**BMW E36 / Z3 / Z4**
Federbeinlager 87-386-A*Fig. 1: Neue Version**Alte Version***HINWEIS**

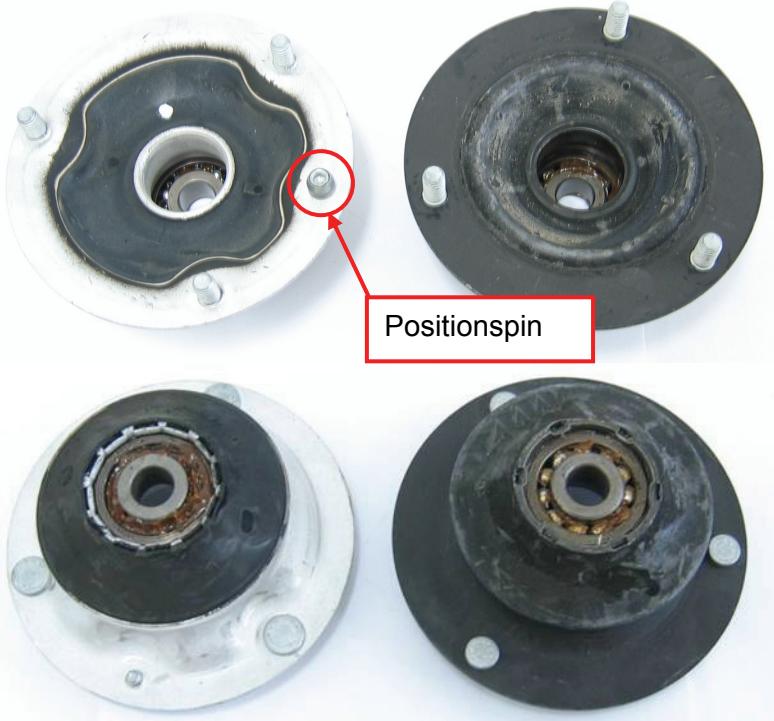
Für die BMW Modelle E36 und Z3 wurde das Dämpferlager der Vorderachse ersetzt. Neben dem optischen Unterschied befindet sich an der oberen Anbindungsfläche ein **Positionspin**. Da dieser nur für das Modell Z4 benötigt wird, **muss er für die Modelle E36 und Z3 entfernt werden**.

Der Positionspin kann herausgeschraubt werden.
Bei Nicht-Entfernen des Pins bei den Modellen E36 sowie Z3 ist eine Befestigung nicht möglich.
